Deutscher Bundestag – Neubau Dorotheenstraße 85/Schadowstraße 4-6, Berlin

New Building Dorotheenstraße 85/Schadowstraße 4-6 in Berlin

1. Preis / 1st prize Code Unique Architekten, Dresden

Preisgerichtsbeurteilung

Grundriss EG M. 1:1.000

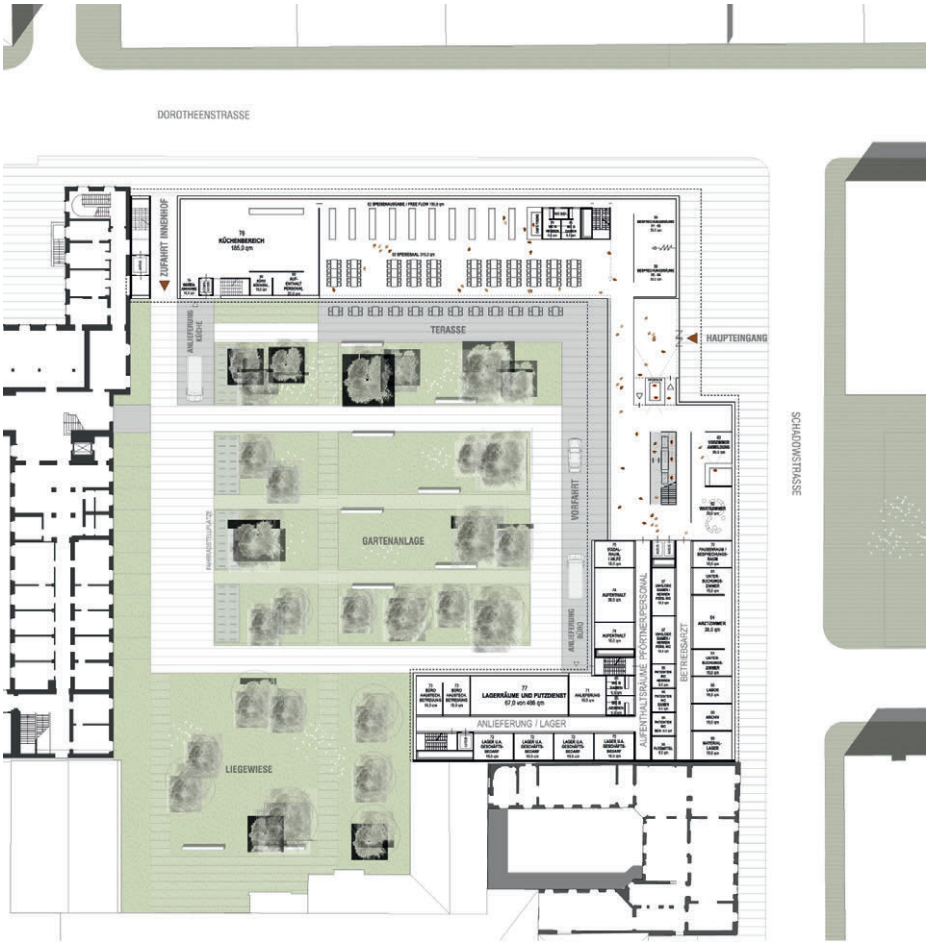
Neben dem Eingang liegen folgerichtig und funktional der Arztbereich und die leicht zu erreichende Kantine, die die Transparenz des Gebäudes durch ihre einladende und einsehbare Lage an der Dorotheenstraße erhöht. Der Eingangsbereich ist in Bezug auf Funktionaliät und Sicherheit so noch nicht günstig ausgeformt. Die Sitzungsräume über den Eingangsbereich liegen folgerichtig.

Die Hofgestsaltung und die Anlieferungssituation erscheinen funktional undgünstig. Die Anlieferung für Kantine und IT-Bereiche liegen diametral auseinander, Lieferverkehr und Anlieferungswege, die den Hof kreuzen, sind nicht durchdacht. Die vertikale Anbindung der Anlieferung an die in den Obergeschossen befindlichen Bereiche ist nicht optimal. Darüber hinaus fehlt ein angemessener von der Kantine unabhängiger Zugang vom Hof in das Gebäude, auch um eine adäquate Vorfahrt zu ermöglichen.

Bei den notwendigen Treppenräumen ist der unmittelbare direkte Ausgang ins Freie nicht nachgewisen; ebenso fehlt der 2. Rettungsweg der Arztpraxis. Die Funktionalität der Essensausgabe der Kantine scheint nicht abschließend durchdacht. Die Raumhöhen sind zu überprüfen.

Grundriss 1. OG M. 1:1.000

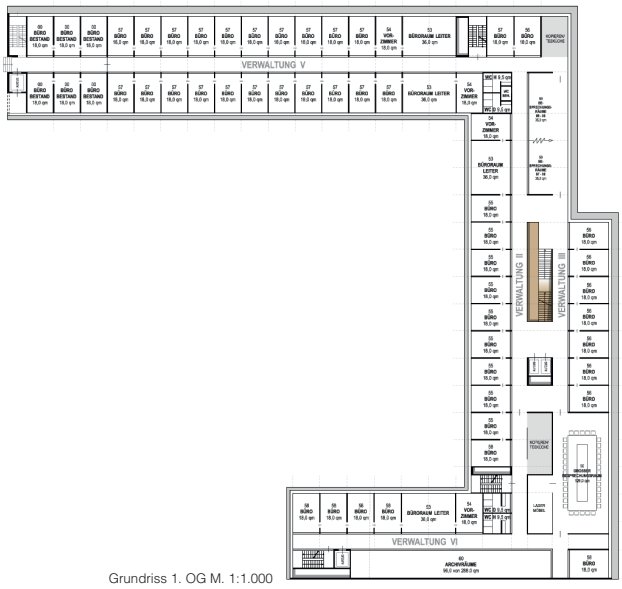
Das Aufgreifen des 1,80 m Achsmaße des Vorgängerbaus führt jedoch zu einer nicht akzeptablen Einschränkung der Nutzung der Büroeinheiten mit zwei Arbeitsplätzen bei nur 3,50 m Raumbreite; die Mindestanforderung an die lichte Bürobreite beträgt 3,60 m.

Lageplan M. 1:4.000

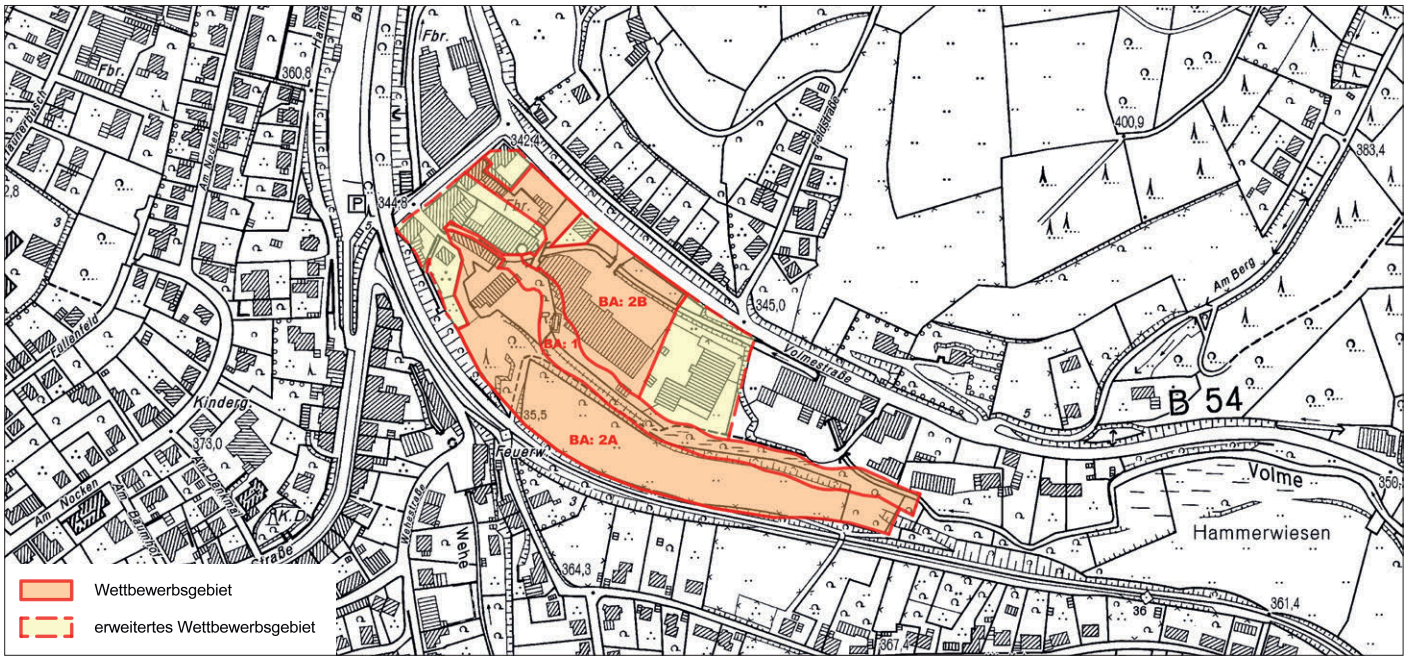
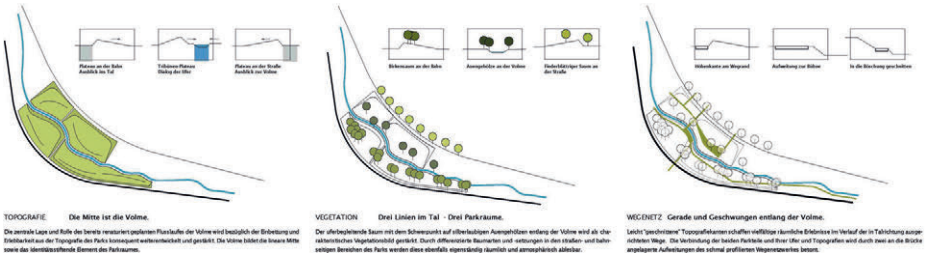
Die entwurfsleitende Idee der Arbeit ist es, die Volme und ihren renaturierten Verlauf eindeutig in den Vordergrund zu stellen. Die Parkidee orientiert sich an der neuen Lage der Volme und den damit im Zusammenhang entstehenden Qualitäten. Die Volme trennt zukünftig klar die aktive von der eher ruhigen Parkseite.

Die Wegeführung erscheint schlüssig und angemessen und lässt eine gute Orientierung im Park erwarten. Kleine Besonderheiten am Wegesrand, wie z.B. Aufenthaltsmöglichkeiten, sind passend platziert. Ein wünschenswerter Rundweg wird leider nicht angeboten. Das Preisgericht bewertet den Vorschlag, die Volmetribüne mit einer vorgelagerten Platzsituation zu kombinieren, positiv. Schön sind auch die dadurch möglichen Sichtbeziehungen zur anderen Seite der Volme und das dort angeordnete „Aktionsband“.

Erfreulich ist, dass eine Vielzahl von Bürgerwünschen in das Konzept aufgenommen sind. Die Möglichkeit im „Aktivitätsband“ unterschiedliche Nutzungen unter zu bringen, wird positiv gesehen. Das Preisgericht hat die vorgeschlagene Anordnung des Aktivitätsfelds allerdings kontrovers diskutiert; so erscheint die Nähe zum Volmeufer nicht unkritisch. Diese ist im Realisierungsfall mit den Wasserbehörden zu klären.

Fraglich scheint jedoch die Eingangssituation an der Volmestraße, sie wird erst in Kombination mit der vorgesehenen Umnutzung der Villa zu einem Parkcafé sinnvoll. Solange die Umnutzung aber noch nicht erfolgt ist, muss geprüft werden, ob die Eingangssituation hier ausreichend ist.

Der Entwurf könnte knapp mit dem Budget von 800.000 € realisierbar sein. Die Brücke mit vorgespanntem Granit wird jedoch als unwirtschaftlich und gestalterisch überzogen angesehen.

Lageplan M. 1:4.000

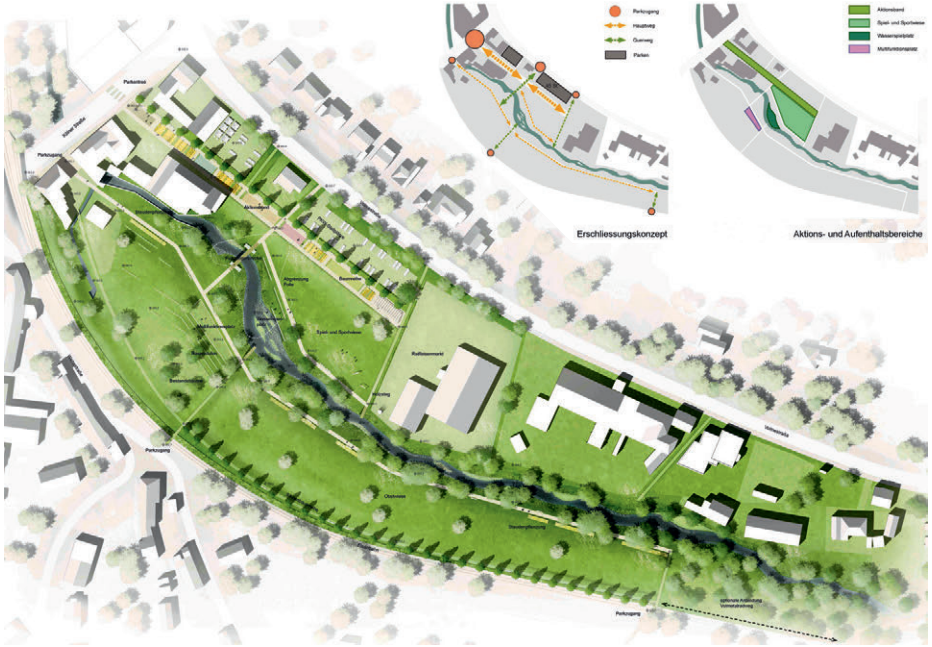
Preisgerichtsbeurteilung
Die Arbeit stellt eine gute und nachvollziehbare Ordnung für den neu zu schaffenden Parkraum dar. Die Wegeverbindungen sind klar und ermöglichen eine gute Orientierung. Prägendes Element ist das „Aktionsband“, das die unterschiedlichen Nutzungen im Park aufnehmen und flexibel auf sich ändernde Anforderungen reagieren kann. Mittel- bis langfristig kann das „Aktionsband“ bis an die Kölner Straße durchgesteckt werden und damit den Park direkt an den Stadtraum anbinden.
Positiv wird vom Preisgericht gesehen, dass es mit dem oberen und unteren Weg an der Obstwiese das Angebot einer Rundwegbeziehung gibt.
Die Ufergehölzentwicklung der Volme ist an beiden Ufern gut gelöst, das Gleitufer wird relativ eng umgangen. Es ist zu prüfen, ob die erste Geländestufe noch etwas zurückgenommen werden kann.
Das Landschaftsbauwerk ist etwas unterdimensioniert. Die Grenzabstände zum Bahndamm scheinen eingehalten. Geprüft werden muss die maximale Überschüttungshöhe des Abschlagkanals.

Der großzügig offen gehaltende Wiesenraum mit Obstgehölzen wird dem Anspruch an einen landschaftlichen Park gerecht. Die Säuleneichen-Reihen stehen in einem wohltuenden Kontrast zu der landschaftlichen Planung und lassen den neuen Park im Kierspe auch vom Straßenraum erkennbar werden.
Die einzelnen Entwurfselemente wie der Multifunktionsplatz, die Rasenstreifen und das Aktionsband sind, bezogen auf Kierspe und die Region, angemessen.
Die vorgeschlagenen, allerdings sehr zahlreichen Staudenflächen sind zwar attraktiv; es wäre zu prüfen, ob mit einer zurückhaltenderen Verwendung formaler Beete und von mehr Wildstauden ein realistischerer Pflegeaufwand zu erzielen wäre. Die Arbeit scheint insgesamt wirtschaftlich umsetzbar zu sein.
Die Arbeit stellt einen überzeugenden Wettbewerbsbeitrag dar, der sowohl im ersten Bauabschnitt die Anforderungen der Aufgabenstellung und die Wünsche der Bürger erfüllen kann, aber auch perspektivisch darüber hinausreicht.
